INTERPELACJA NR: 38/247/2017

W związku z zapytaniami Mieszkańców Krakowa proszę o informację odnośnie skrzyżowania ulic Ostatniej, Stefana Łaskiewicza i Tadeusza Kantora.

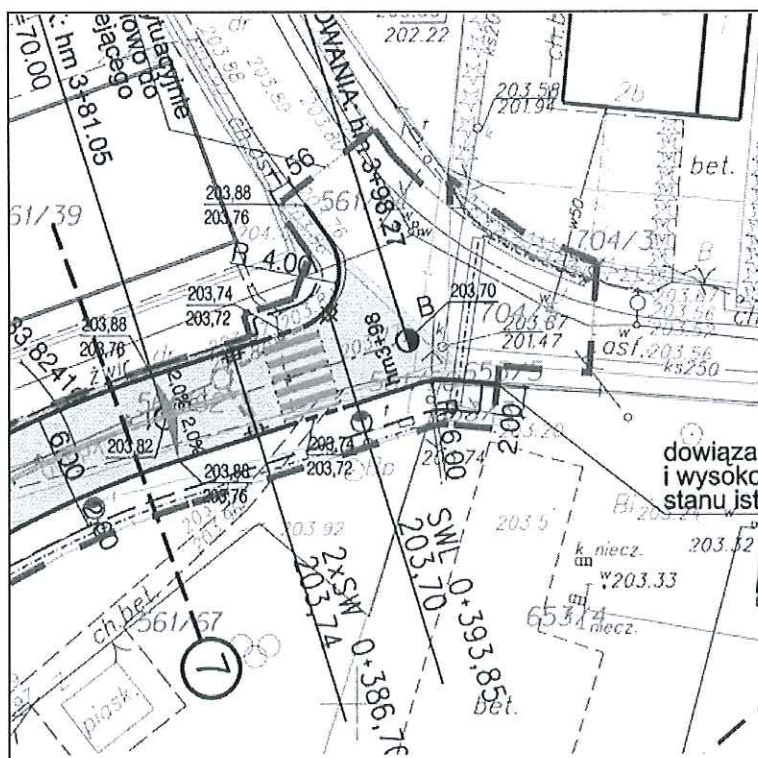
Mieszkańcy zgłosili mi, że w przyjętych tam rozwiązaniach występuje utrwalenie błędnej geometrii skrzyżowania, co przejawia się tym, że:

1. Luka R4 jest niezgodny z przepisami, gdyż powinien mieć min. 6 m.
2. W wyniku braku odgięcia osi któregoś z wlotów dla kierujących pojazdami występują problemy: braku dostrzegalności, braku czytelności, braku przejezdności i kolizyjność skrzyżowania.

Pytanie Mieszkańców zostało zilustrowane powyższym wycinkiem z projektu. Proszę o odpowiedź, czy zakręt został prawidłowo zaprojektowany i prawidłowo wykonany, a także, czy został dobrze oznakowany i czy Mieszkańcy mogą czuć się na nim bezpiecznie.
